**Европейская экономическая комиссия****Комитет по внутреннему транспорту****Рабочая группа по таможенным вопросам,  
связанным с транспортом****Группа экспертов по концептуальным  
и техническим аспектам компьютеризации  
процедуры МДП****Вторая сессия**

**Концептуальная, функциональная и техническая  
документация eTIR — версия 4.3:****Поправки****Поправки к концептуальной, функциональной  
и технической документации eTIR — версия 4.2  
и проект 4.3****Записка секретариата****I. Введение**

Рис. I  
Предлагаемая новая архитектура высокого уровня системы eTIR

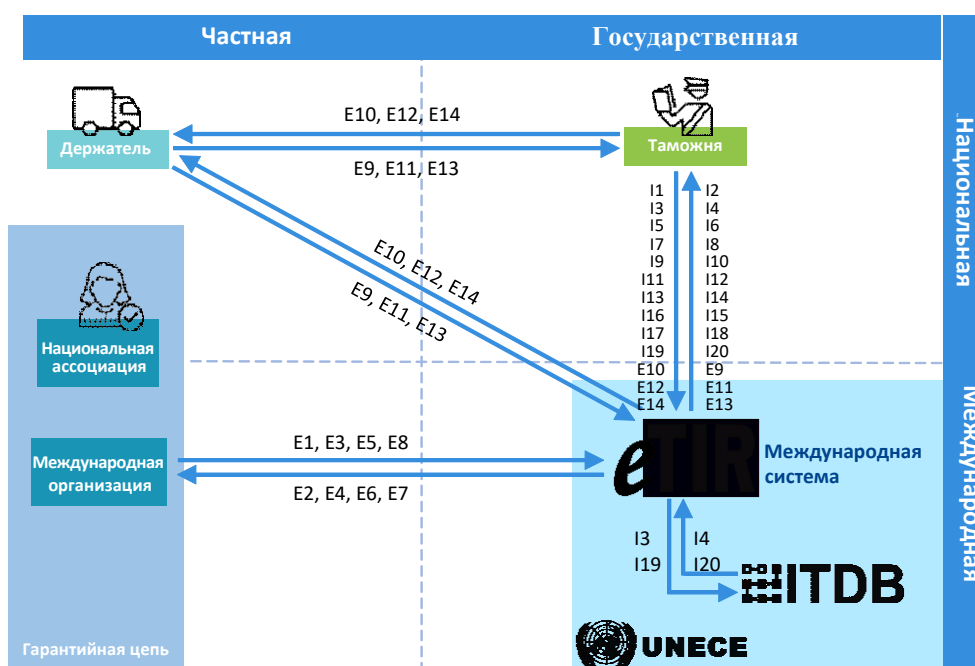
36. В настоящее время в спецификациях eTIR международная система eTIR использует парное сообщение I3/I4 для получения информации о держателе и парное сообщение I19/I20 для получения информации о таможене из МБДМДП. Хотя таможенные органы могли бы получить доступ к этой информации непосредственно из МБДМДП (используя коммуникационные протоколы, принятые ИСМДП), они тем не менее также могут при желании получить эту информацию путем направления соответствующего запроса в международную систему eTIR (используя коммуникационные протоколы, принятые в спецификациях eTIR), выступая, таким образом, в качестве связующего звена между ними и МБДМДП. Эта новая архитектура, в которую добавлены сообщения I3/I4 и I19/I20 между таможенными органами и международной системой eTIR, представлена на нижеследующем рисунке.

37. Группа экспертов, возможно, пожелает рассмотреть это предложение и поручить секретариату включить в спецификации eTIR эту факультативную возможность использования таможенными органами сообщений I3/I4 и I19/I20.

Рис. II  
**Диаграмма статуса гарантии**

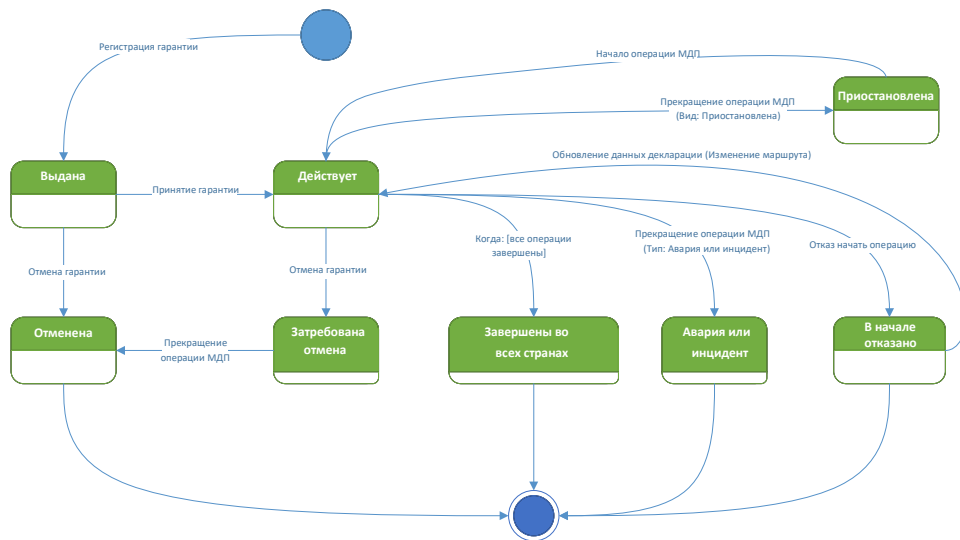
39. В этой связи секретариат предлагает Группе экспертов учредить новый статус гарантии под названием «Приостановлено» с целью надлежащим образом зафиксировать это приостановление. На следующем рисунке показана обновленная диаграмма статуса гарантии с учетом этого нового состояния, а также соответствующих переходных этапов.

40. Группа экспертов, возможно, пожелает рассмотреть это предложение и поручить секретариату включить этот новый статус в случае приостановления процедуры eTIR.

Рис. IV

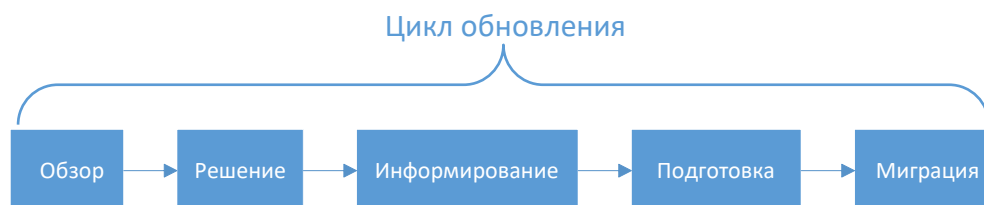
53. Циклы обновления будут представлять собой соответствующую последовательность процессов при том понимании, что продолжительность каждого из этих процессов, а также общая продолжительность цикла должны будут определяться Техническим органом по осуществлению (ТОО). На следующем рисунке показаны процессы, задействованные в соответствующем цикле обновления.

54. Каждый процесс будет включать следующие мероприятия:

Рис. V  
 Диаграмма класса перечней кодов

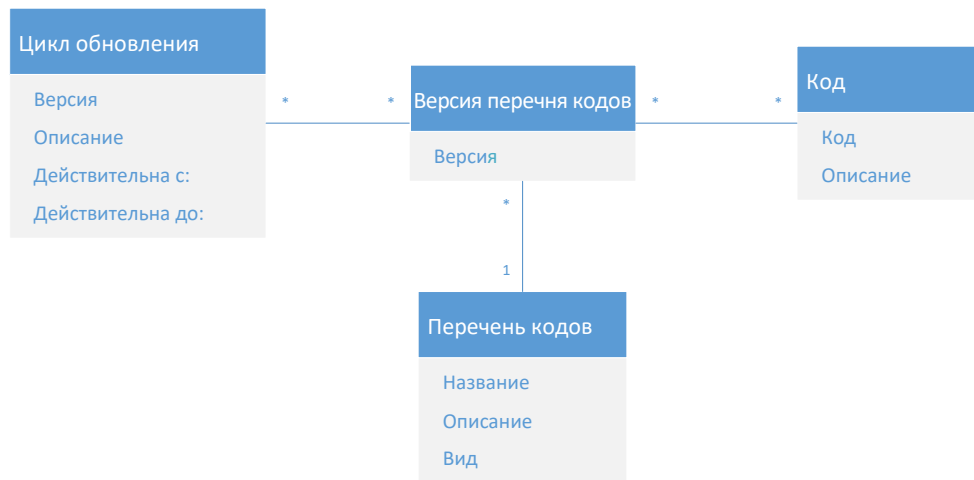
55. Циклы обновления, перечни кодов и содержащиеся в них коды должны регулироваться на уровне базы данных eTIR. Цикл обновления увязывается с конкретными версиями всех перечней кодов. Перечни кодов могут быть двух типов: внутренние (регулируемые секретариатом) или внешние. В большинстве случаев одна версия перечня кодов отличается от другой версии всего лишь незначительным числом кодов. По этой причине схема этой структуры должна давать возможность увязки одного кода с несколькими вариантами одного и того же перечня кодов во избежание их ненужного дублирования. В технических спецификациях eTIR секретариат приводит ряд примеров в порядке дополнительного описания принципа применения этого подхода. На рисунке ниже показана диаграмма структуры этого класса.

56. При таком общем подходе на основе циклов обновления пользователи системы eTIR могут получать обновленные списки кодов, используемые деловыми кругами, на регулярной и предсказуемой основе. Кроме того, предложенная схема позволяет со временем обеспечить надлежащее регулирование перечнями кодов, в том числе возможность запроса информации, связанной с перевозками МДП, которые осуществлялись в прошлом с использованием предыдущих версий перечней кодов.

57. Группа экспертов, возможно, пожелает рассмотреть это предложение и дать соответствующие указания секретариату по поводу необходимости его включения в спецификации eTIR.
